**Avis délibéré de la mission régionale d'autorité environnementale
sur la mise en compatibilité du plan local d'urbanisme et de
l'habitat (PLU-H) de la Métropole de Lyon, sur le territoire de la
commune de Rillieux-la-Pape (69), dans le cadre d'une déclaration
de projet concernant l'implantation d'une centrale photovoltaïque
au sol**

Avis n° 2023-ARA-AUPP-1290

Avis délibéré le 29 août 2023

Localisation du périmètre mis en compatibilité

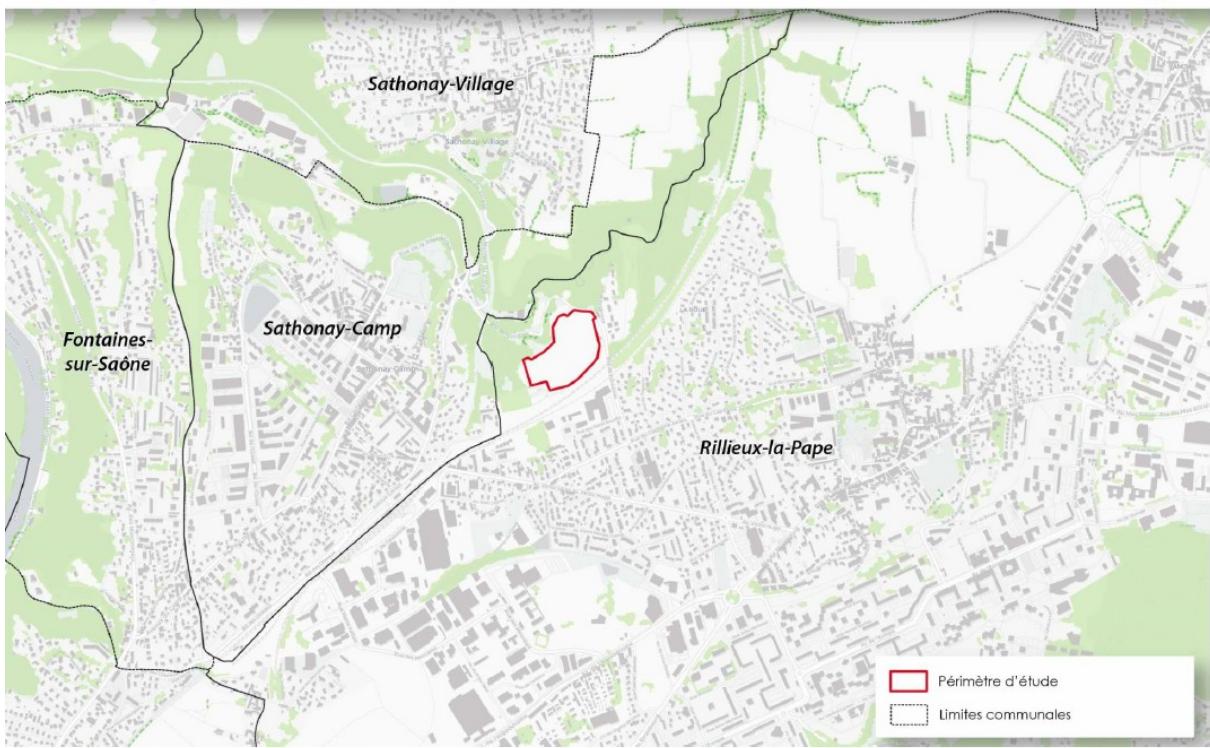
La mise en compatibilité du PLU-H (Mecdu) porte sur la modification du règlement graphique et du règlement écrit par l'installation d'un nouveau secteur de taille et de capacité d'accueil limité (Stecal). Le site, actuellement situé en bordure d'un espace boisé classé existant (EBC) et identifié dans le PLU-H en zones naturelles N1 et N2, sera reclassé en N2s4 dans le cadre de la mise en compatibilité. Ce nouveau zonage⁵ permet les constructions et activités suivantes : installation de centrales photovoltaïques et de leurs équipements directement liés ou nécessaires.

pas évités⁷ par le projet de Mecdu. Par ailleurs, pour la bonne compréhension du dossier, il conviendrait de clarifier⁸ les éléments évoqués relatifs au 130 m² d'EBC qui seraient recoupés par le projet de parc photovoltaïque, le plan de zonage modifié dans la cadre de la Mecdu ne présentant pas de réduction d'EBC. Au regard de ce qui précède, il n'est pas garanti à ce stade de l'élaboration du dossier que les dispositions réglementaires de la zone N2 et en particulier celles du Stecal (N2s4) seront suffisantes pour garantir la bonne préservation des espèces, en particulier celles qui sont protégées (avifaune⁹) et côtoient le site du projet de centrale photovoltaïque.

- **compléter l'état initial en présentant le détail du pré-diagnostic faune/flore réalisé et de clarifier l'éventuel impact de la Mecdu sur les 130 m² d'espaces boisés classés (EBC) évoqués dans le dossier, puis de présenter les mesures réglementaires permettant de s'assurer que le projet n'engendrera pas d'impacts résiduels sur les espèces protégées présentes sur le site ;**
- **compléter l'analyse paysagère par des points de vue depuis les habitations voisines afin de déterminer si les hauteurs des haies existantes bordant le site du projet de la centrale photovoltaïque sont suffisantes pour éviter, voire réduire des éventuels désagréments visuels ;**
